電源開発株式会社
大間原子力発電所

意見聴取会指摘事項について
(地質関係)

平成19年2月
原子力発電安全審査課

図-1.1 原子炉補機冷却系の取水設備における漂流物流入防止対策の概要

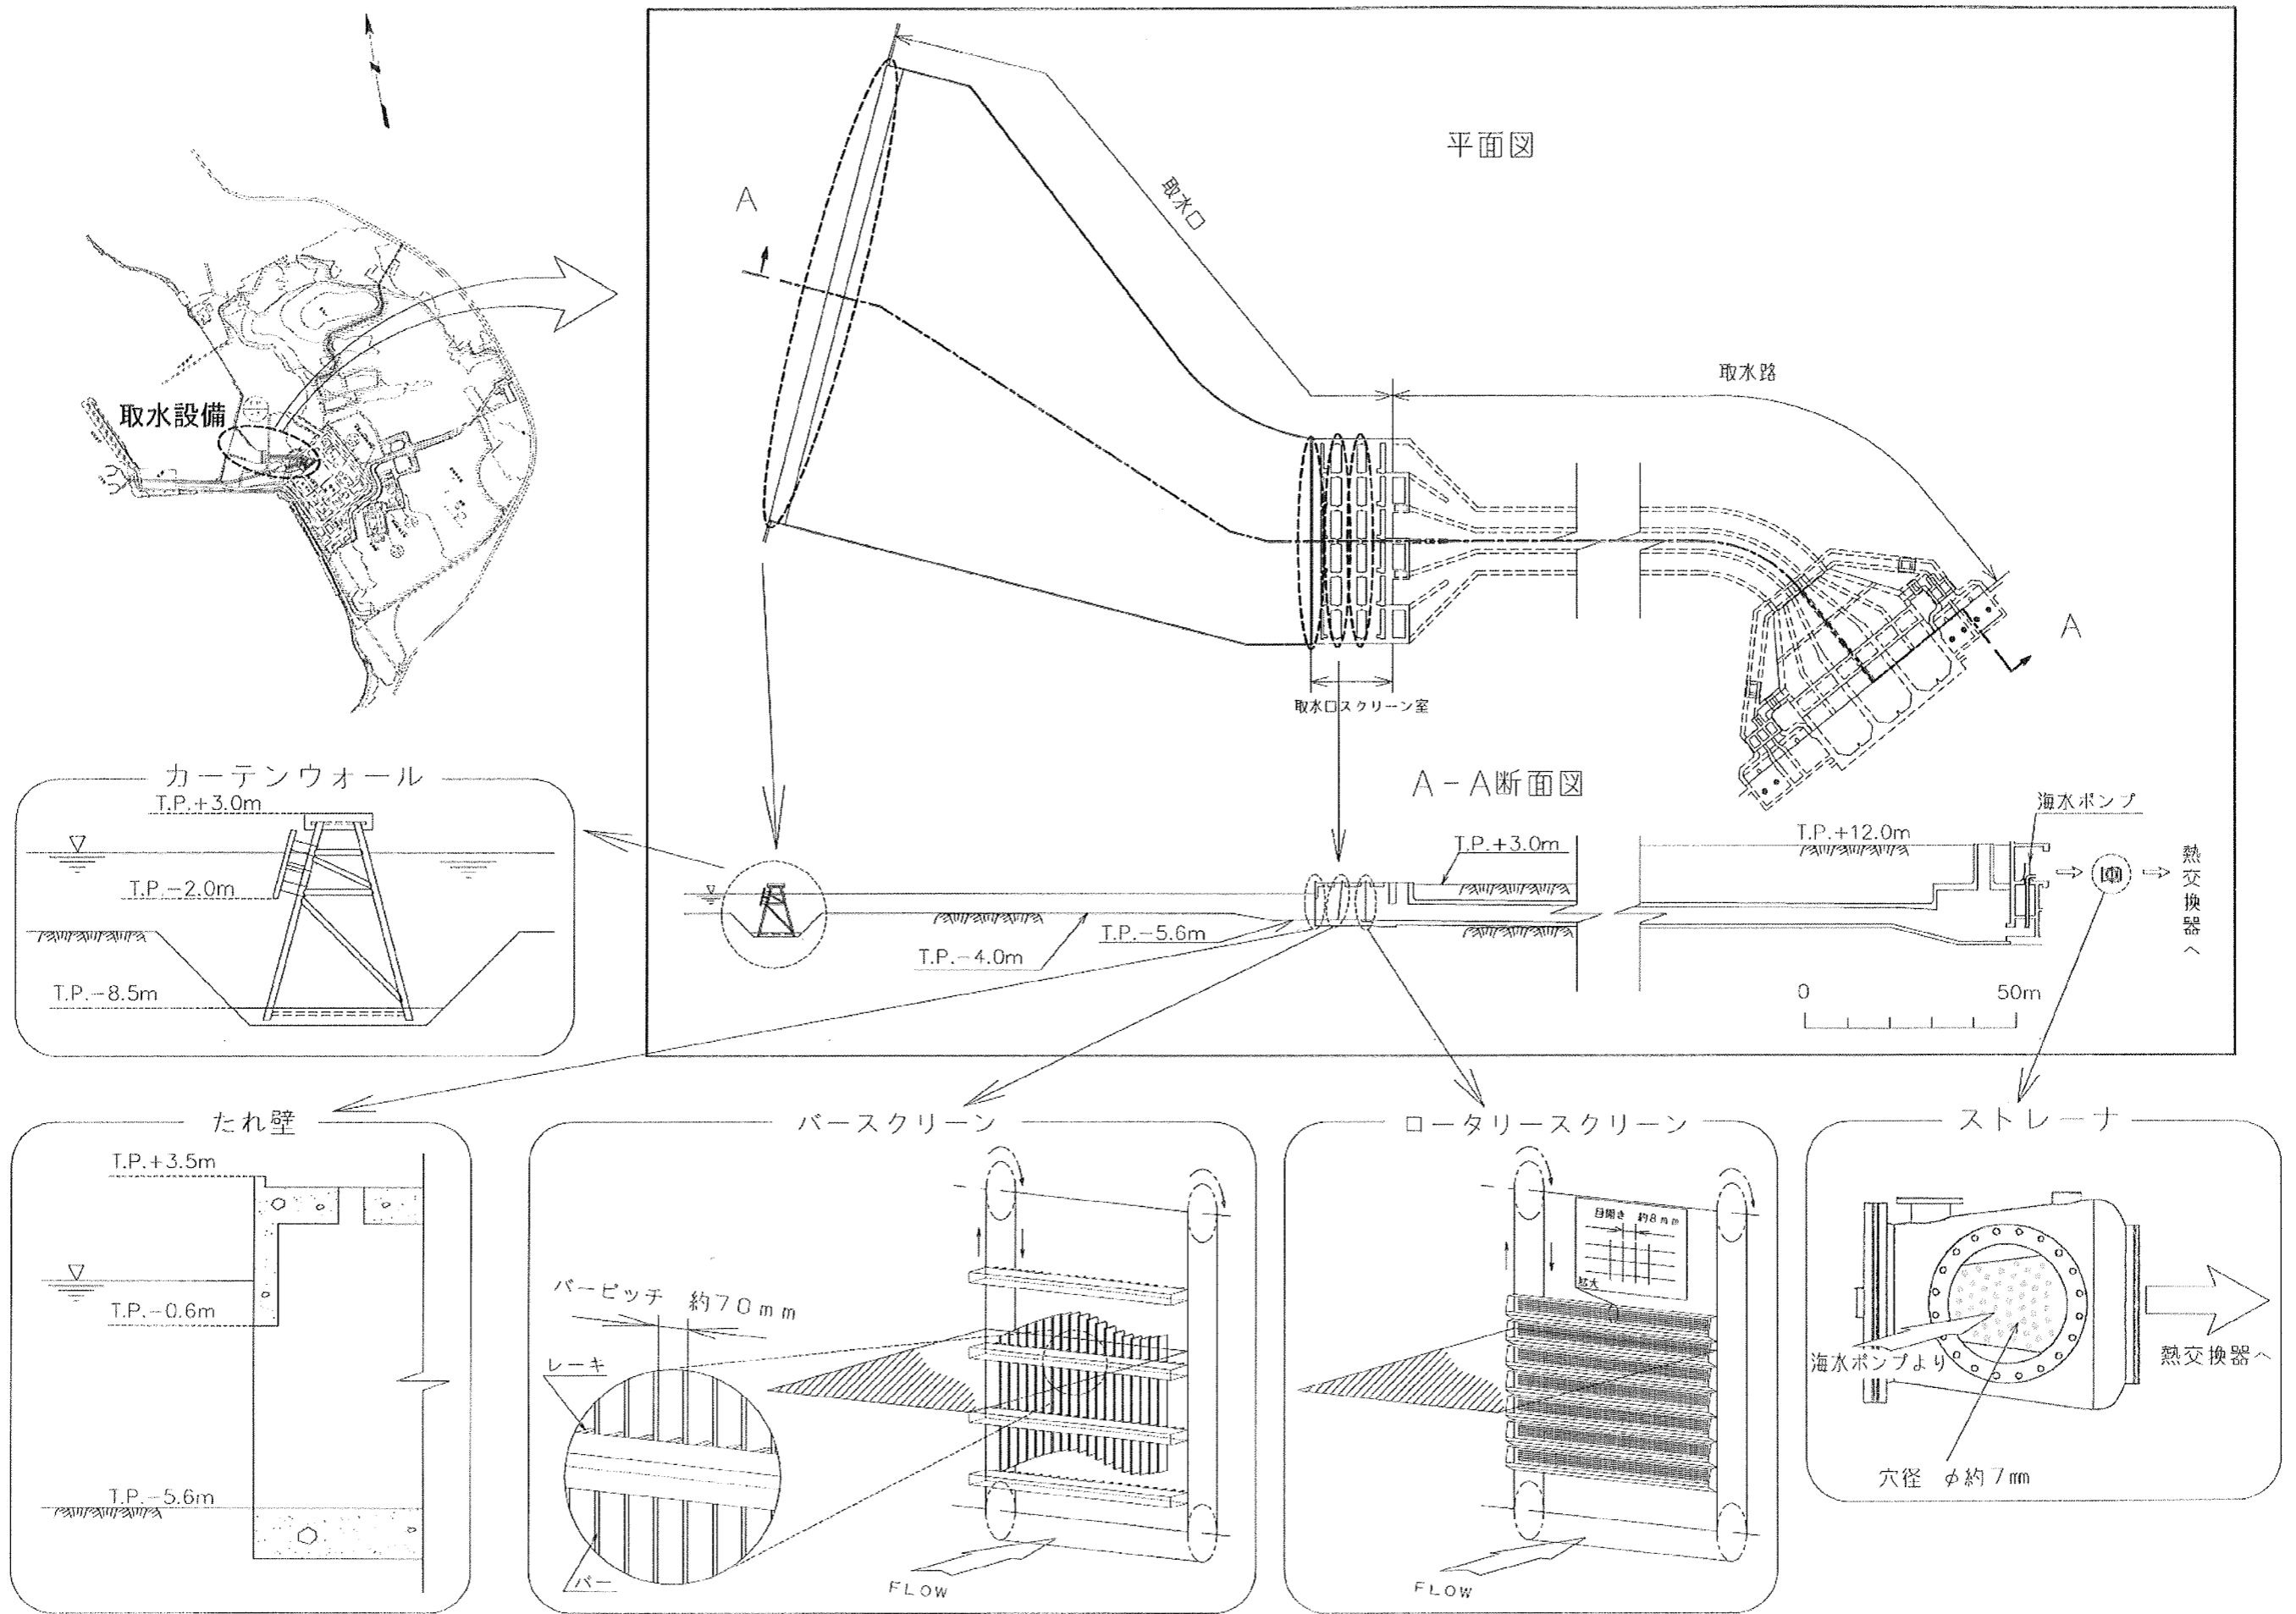
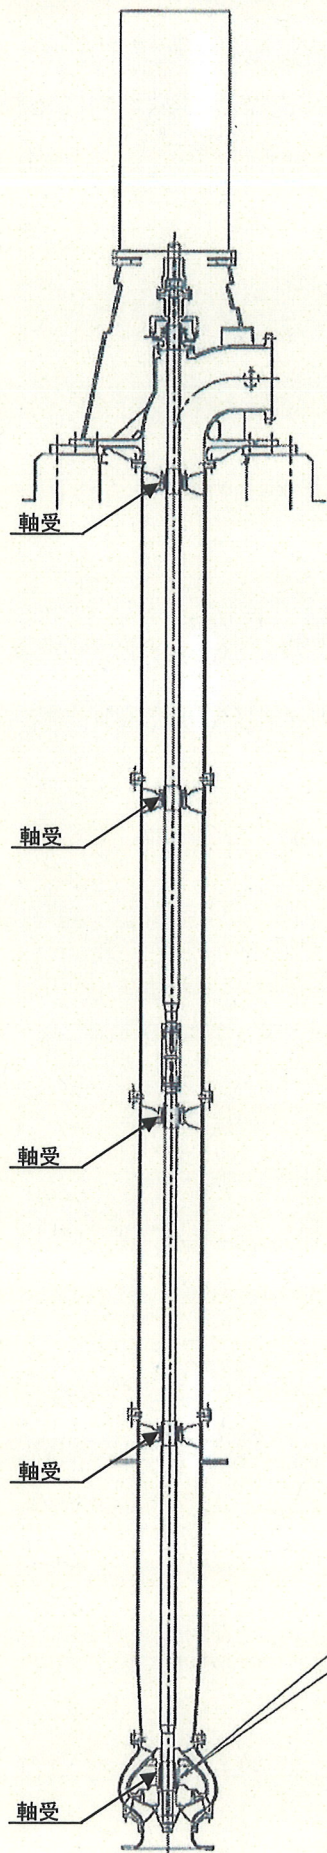
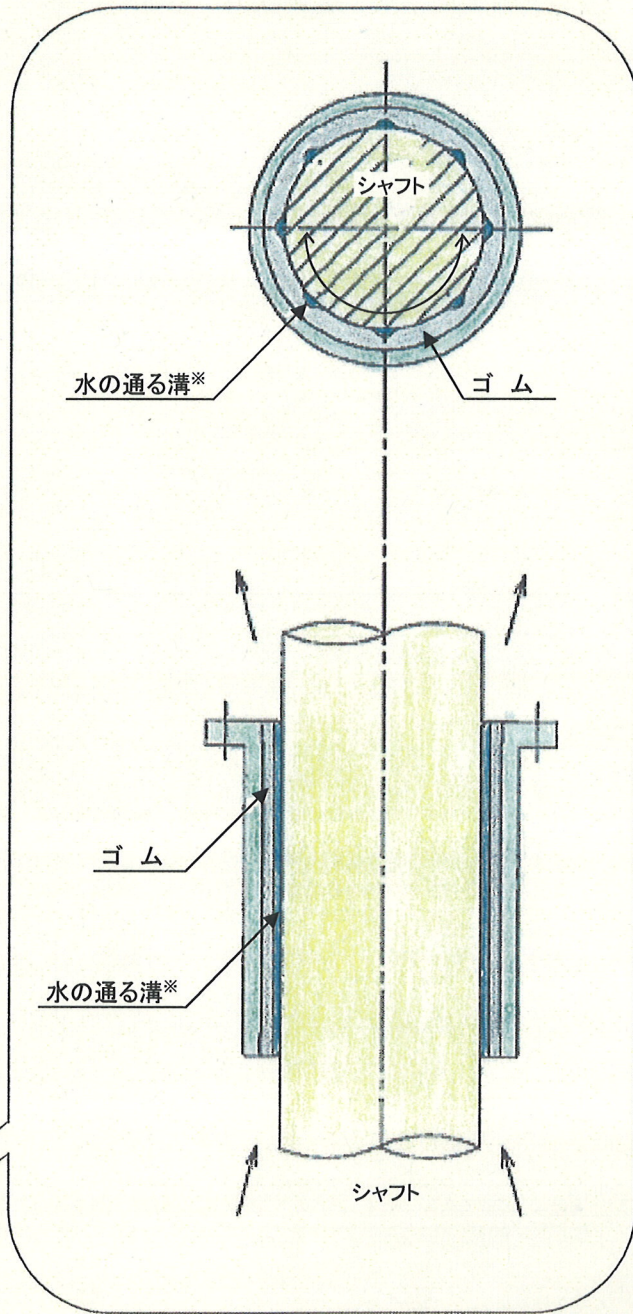
- 1) 火山噴出物が前面に浮遊した場合の原子炉補機冷却水の確保状況、及び火山灰による非常用ディーゼル機関の吸気の確保状況について検討すること。

原子炉補機冷却系の取水設備における、異物の流入防止対策の概要を図-1.1に示す。火山噴出物等の異物の流入防止対策として、海水の流入方向から順番に、カーテンウォール、たれ壁、スクリーン及びストレーナを設ける計画としている。

カーテンウォールは、海面付近を浮遊する異物を取り込みにくいような構造となっており、その下部（水深 T.P. -2.0m ~ T.P. -8.5m）より原子炉補機冷却水として海水を取水する。また、取水口スクリーン室入口に設けるたれ壁にも、同様の効果が期待できるとしている。

取水口スクリーン室には、バースクリーンとロータリースクリーンの2種類のスクリーンを設け、約1~10cm程度の異物の取水路への流入を防止することとしている。

さらに、スクリーンを通過した海水は、海水ポンプにより熱交換器へ送水されるが、海水ポンプ出口には、熱交換器伝熱管直径の1/2相当（ ϕ 約7mm）の穴を有するストレーナを設け、異物の熱交換器への流入を防止することとしている。

図-1.2 原子炉補機冷却海水ポンプ構造概要図

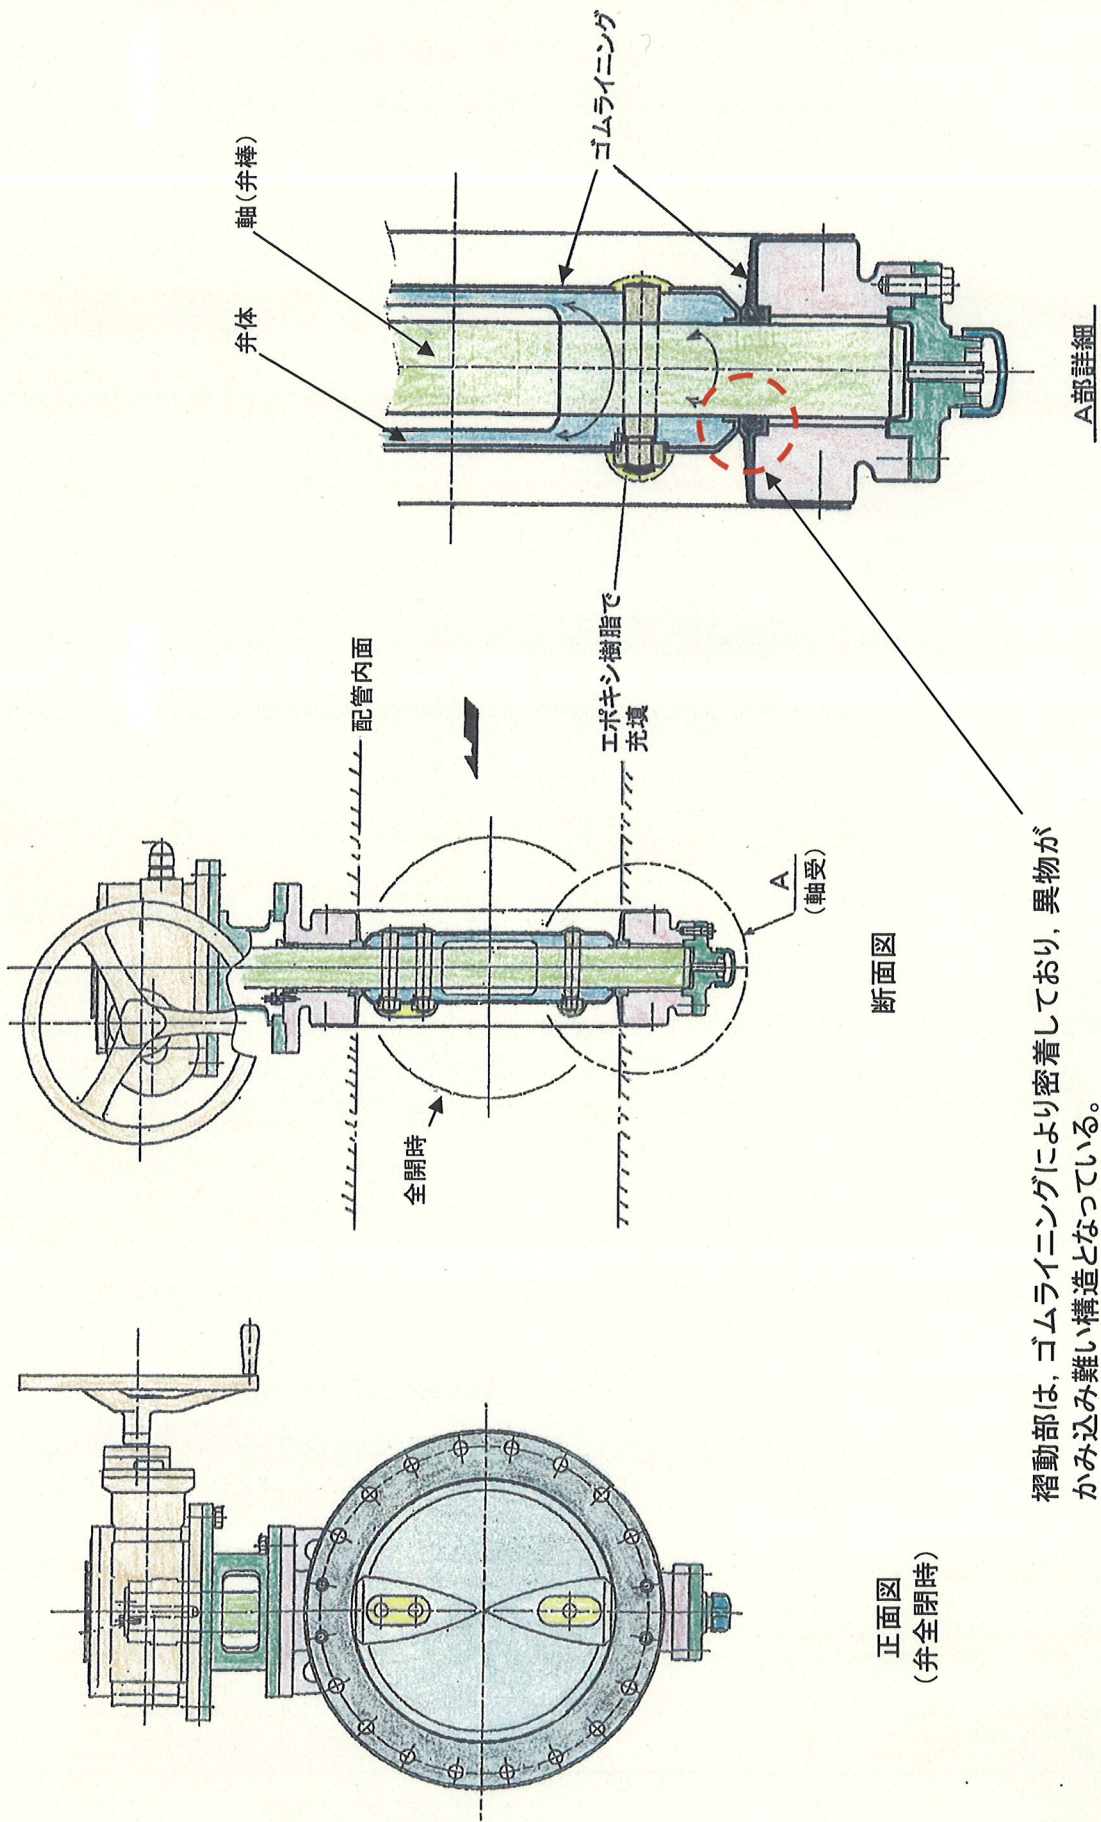
なお、さらに粒径が細かな火山灰等の異物が原子炉補機冷却系の配管内に流入した場合においても、原子炉補機冷却海水ポンプ、及び弁の軸受部は、それぞれ図-1.2、図-1.3の構造概要図に示すとおり、異物がかみ込みにくい構造になっていることから、機器が動作不良を起こすことはないと考えられるとしている。

※軸(シャフト)と軸受の間に入った異物は、軸の回転により溝へ導かれ、軸受の外へ排出される。

図-1.4 非常用ディーゼル機関の吸気処理の概要

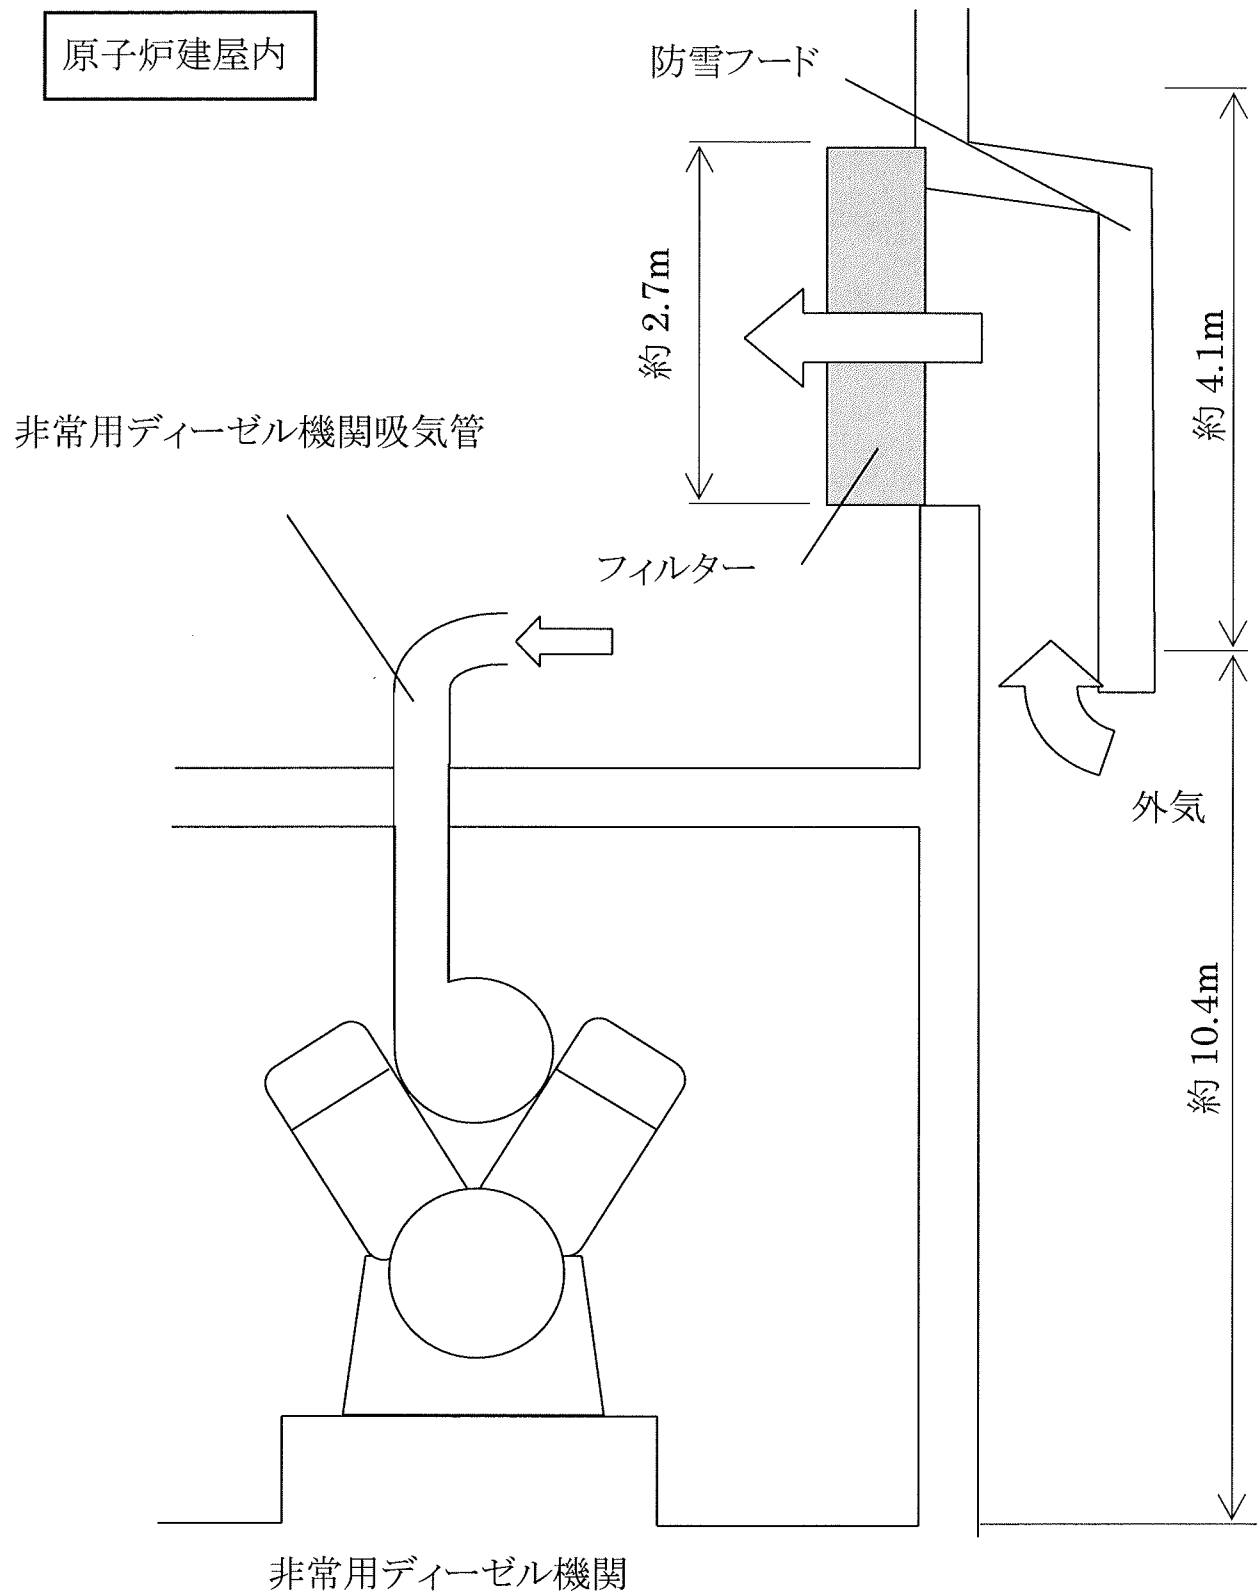
非常用ディーゼル機関の吸気における火山灰等の異物の流入防止対策の概要を図-1.4に示す。吸気口は原子炉建屋の側壁に設けられ、防雪フード及びフィルタ（最小捕獲粒径約 $2\mu\text{m}$ ）を設置する計画としており、非常用ディーゼル機関への異物の吸い込みを防止する設計としている。

万一、長期間にわたって火山灰の降下が継続した場合には、フィルタの交換及び清掃により対応し、吸気の確保に努めるとしている。
